INFORME DE CONTROL ESPECÍFICO N.° 044-2025-2-0366-SCE

SERVICIO DE CONTROL ESPECÍFICO A HECHOS CON PRESUNTA IRREGULARIDAD MUNICIPALIDAD DISTRITAL DE PUYUSCA PUYUSCA - PARINACOCHAS - AYACUCHO

"AMPLIACIÓN DE PLAZO N.° 4 DE LA OBRA MEJORAMIENTO DEL SERVICIO DE AGUA PARA EL SISTEMA DE RIEGO POLTOTOCA - INCUYO, DISTRITO DE PUYUSCA, PROVINCIA DE PARINACOCHAS, REGIÓN AYACUCHO SIN SUSTENTO TÉCNICO Y LEGAL"

Imagen n.° 2
Cronograma de adicional de obra n.° 2, adjunto al expediente técnico de adicional de obra n.° 2 (Apéndice n.° 3 - Apéndice IT n.° 14), que no muestra las partidas que serían parte de la ruta crítica

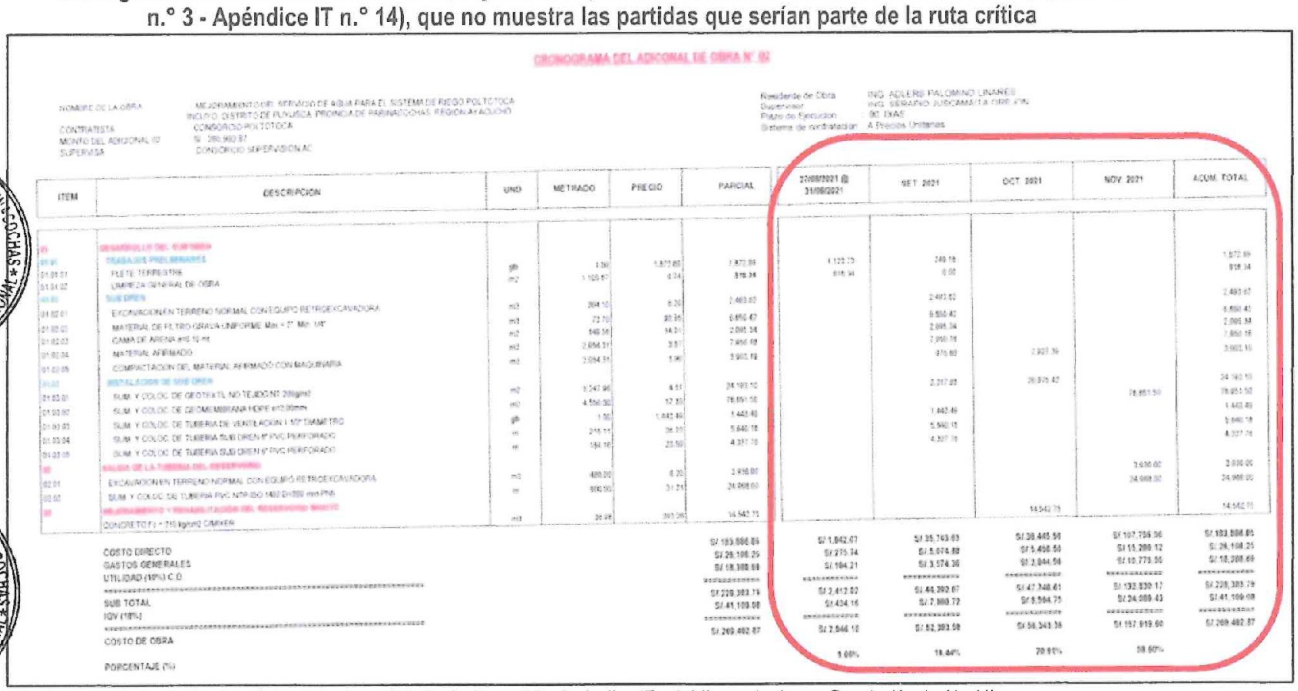
las partidas programadas por mes y no indicó las partidas que serían parte de la ruta crítica como se muestra en la siguiente imagen:

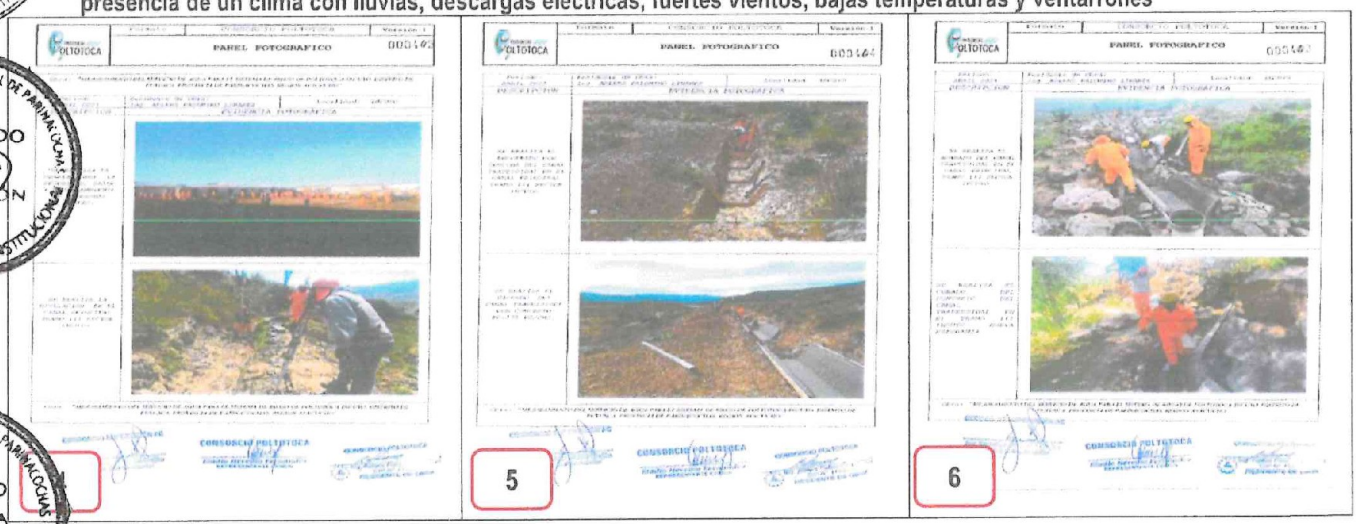
Al respecto, se advierte, que si bien es cierto la imagen que adjunta el residente de Obra para el sustento de la ampliación de plazo n.° 4 **(Apéndice n.° 3 - Apéndice IT n.° 18)** en el informe n.° 040-2021 "CONSORCIO POLTOTOCA" APL/RO de 23 de noviembre de 2021, durante la ejecución de la Obra del contrato principal se presentó un clima con presencia de lluvias, descargas eléctricas, fuertes vientos, bajas temperaturas y ventarrones, la sola imagen no constituyó sustento válido, ya que esta no evidenció la afectación de las partidas realizadas durante la ejecución de la Obra del contrato principal y mucho menos las partidas del adicional de obra n.° 2 **(Apéndice n.° 3 - Apéndice IT n.° 14)**; además que la citada imagen no precisó fechas concretas de los eventos señalados, situación que a su vez no guardó relación con el ítem **23 Panel Fotográfico** de las valorizaciones mensuales de obra n.os 4[90], 5[91], 6[92], 7[93], 8[94], 9[95], 10[96] y 11[97] que corresponden a los meses de abril, mayo, junio, julio, agosto, setiembre, octubre y noviembre todos de 2021 **(Apéndice n.° 3 - Apéndice IT n.° 32, 33, 34, 35, 36, 37, 31 y 38)** del contrato de obra principal, así como, no se encontró correspondencia con en el título de **Panel Fotográfico** de las valorizaciones mensuales de obra n.os 1, 2 y 4 correspondientes a los mes de agosto, setiembre y noviembre todas de 2021 **(Apéndice n.° 3 - Apéndice IT n.° 23, 24 y 29)** del adicional de obra n.° 2, debido a que durante la ejecución de la Obra del contrato principal y del adicional de obra n.° 2 no se evidenció la afectación por presencia de los factores climatológicos siguientes: lluvias, descargas eléctricas, fuertes vientos, bajas temperaturas y ventarrones a los trabajos realizados, como se muestra en las imágenes siguientes:

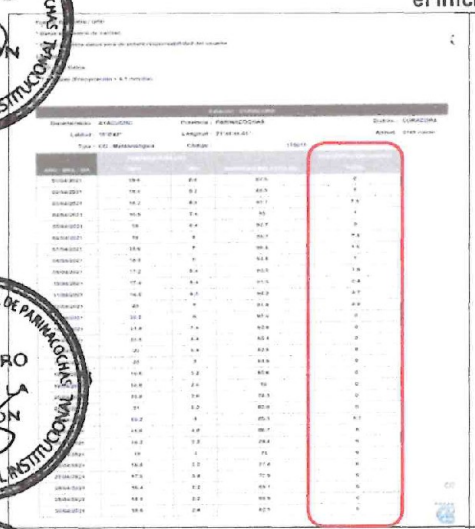
Imagen n.° 93: Reporte de SENAMHI del distrito de Coracora, provincia de Parinacochas, departamento de Ayacucho, correspondiente al mes de abril de 2021, donde se evidencia que hubo 10 días con precipitaciones (lluvias) en un rango de 0.4 a 7.8 mm/día[100] es decir entre leve y moderado; sin embargo, esta corresponde solo al

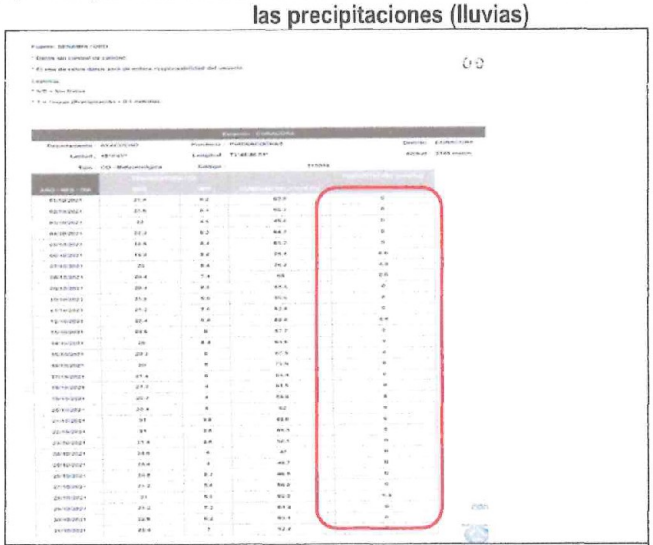
Imagen n.° 99: Reporte de SENAMHI del distrito de Coracora, provincia de Parinacochas, departamento de Ayacucho, correspondiente al mes de octubre de 2021, donde se evidencia que hubo 5 días con precipitaciones (lluvias) en un rango de 0.2 a 4.4 mm/día es decir entre leve y moderado; sin embargo, esta corresponde solo al distrito Coracora y no al distrito de Puyusca donde se venía ejecutando la Obra.

En consecuencia, del análisis realizado al sustento presentado en el informe n.° 040-2021 "CONSORCIO POLTOTOCA" APL/RO de 23 de noviembre de 2021 del residente de Obra, a través del cual el Contratista solicitó ampliación de plazo n.° 4; el mismo que fue aprobado por los señores Alan Alfredo Huamán Yucra, jefe de la Supervisión de Obra n.° 2 y Smith Jonathan Elías Castañeda Montes, subgerente de Desarrollo Urbano e Infraestructura, siendo que ninguno efectuó observación alguna; por el contrario validaron la información al aprobar la solicitud, pese a que, conforme se detalló en el apartado 2.2 del presente, no correspondía la ampliación de plazo por diecinueve (19) días ya que el Contratista no acreditó el debido sustento técnico, al no acreditar de manera fehaciente el inicio y fin de la afectación de los trabajos por factores climatológicos durante el periodo de 7 de abril de 2021 al 22 de noviembre de 2021 en los asientos del cuaderno de obra digital del residente de Obra y jefe de la Supervisión de Obra n.° 2; tampoco adjunto fotografías que muestren la afectación de la Obra por factores climatológicos y los reportes de SENAMHI adjuntos como sustento muestran que en los meses de abril a octubre de 2021 había presencia de lluvias entre leves y moderadas, permitiendo que se realicen los trabajos con normalidad; cabe precisar que la ubicación de la Obra tenía un clima previsible propio de las zonas alto andinas, por lo que, no es un sustento que acredite la ampliación de plazo n.° 4
